# 改善箇所説明図

## 基準不適合発生箇所

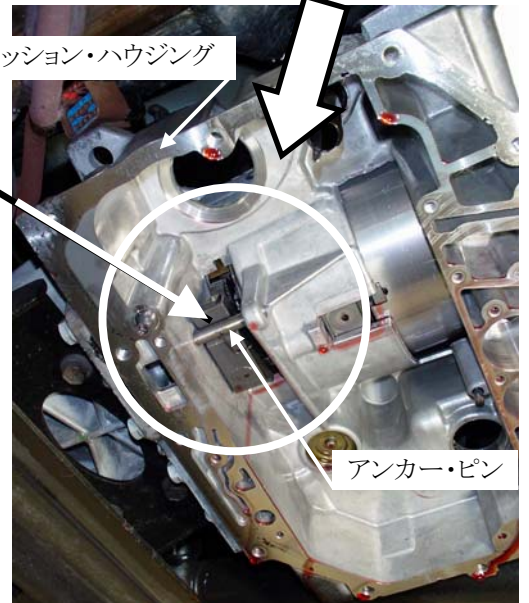
オートマチック・トランスミッションにおいて、パーキング・ギヤを作動させるためのピボット・シャフトを支持しているアンカー・ピンの組み付けが不適切なため、当該ピンが所定の位置からずれることがある。そのため、当該ピンが脱落し、最悪の場合、シフトをパーキング位置にしても、ギヤがロックせず車両が動き出すおそれがある。
